原管発官R 6第10号  
令和6年4月5日

### 福島第二原子力発電所4号発電用原子炉 廃止措置計画変更認可申請書

福島第二原子力発電所 4号発電用原子炉廃止措置計画変更認可申請書 変更前後比較表

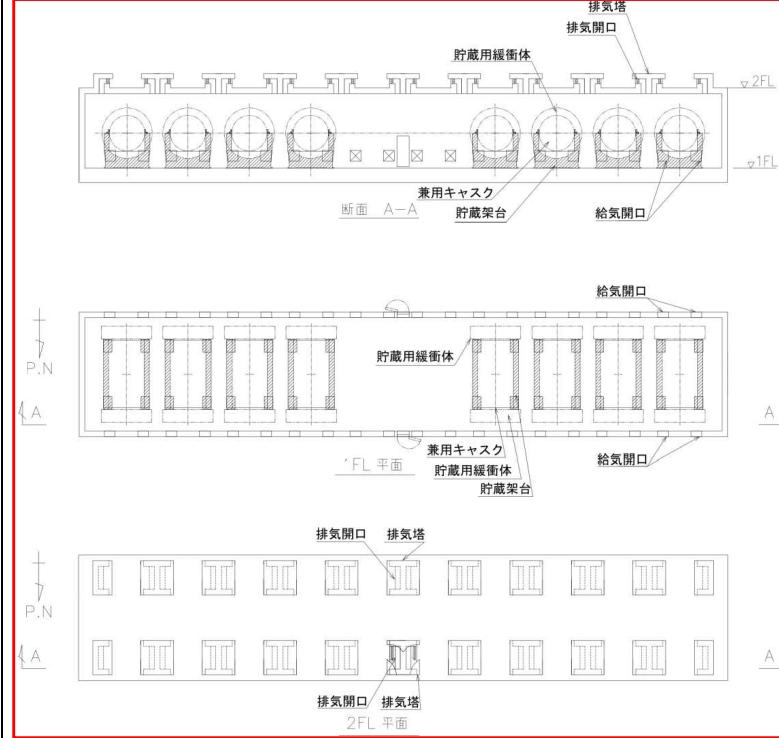
変更前	変更後	理由
(新規)	<p><u>2.1.1. 乾式貯蔵容器</u>  <u>乾式貯蔵容器は、使用済燃料の収納後にその内部を乾燥させ、使用済燃料を不活性ガスとともに封入する金属製の容器であり、容器本体、蓋部（二重）、バスケット等で構成する。</u>  <u>乾式貯蔵容器は以下に示すとおりの設計とする。なお、乾式貯蔵容器の設計については、型式証明を受けた特定機器の設計（型式設計特定機器の型式証明の番号：C-SE-2403211）と同一である。</u></p> <p>(1) <u>基礎等に固定せず、かつ、兼用キャスク蓋部の金属部への衝突に対してその安全機能を損なわない方法として、周辺施設である乾式貯蔵モジュール内で乾式貯蔵容器の蓋部及び底部に貯蔵用緩衝体を装着した状態で、横置きに設置する設計とする。</u></p> <p>(2) <u>自然冷却によって収納した使用済燃料の崩壊熱を外部に放出することができる設計とする。</u></p> <p>(3) <u>使用済燃料から放出される放射線をγ線遮蔽材及び中性子遮蔽材により十分に遮蔽することができる設計とする。</u></p> <p>(4) <u>適切に放射性物質を閉じ込めることができ、密封機能を監視することができる設計とする。</u></p> <p>(5) <u>乾式貯蔵容器内の燃料位置等について想定される最も厳しい状態を仮定しても臨界に達するおそれのない設計とする。</u></p> <p><u>2.1.2. 周辺施設</u>  <u>周辺施設は、乾式貯蔵モジュール及び乾式貯蔵容器監視設備である乾式貯蔵容器蓋間圧力計及び乾式貯蔵容器表面温度計からなる。</u>  <u>乾式貯蔵モジュールは、乾式貯蔵容器を貯蔵し、自然冷却のための給排気口を設けたコンクリート造の構築物であり、全炉心燃料の約620%相当分（乾式貯蔵容器 69 基分）の貯蔵能力を有する。</u>  <u>乾式貯蔵モジュールは、放射線遮蔽機能を有するとともに乾式貯蔵容器の除熱機能を阻害しない設計とし、乾式貯蔵容器監視設備である乾式貯蔵容器蓋間圧力計及び乾式貯蔵容器表面温度計により監視することができる設計とする。</u>  <u>また、乾式貯蔵容器蓋間圧力計及び乾式貯蔵容器表面温度計を適切な頻度で監視する設計とする。</u></p>	<ul style="list-style-type: none"> <li>「専ら廃止措置で使用する施設又は設備」として乾式貯蔵施設を追加したため</li> </ul>
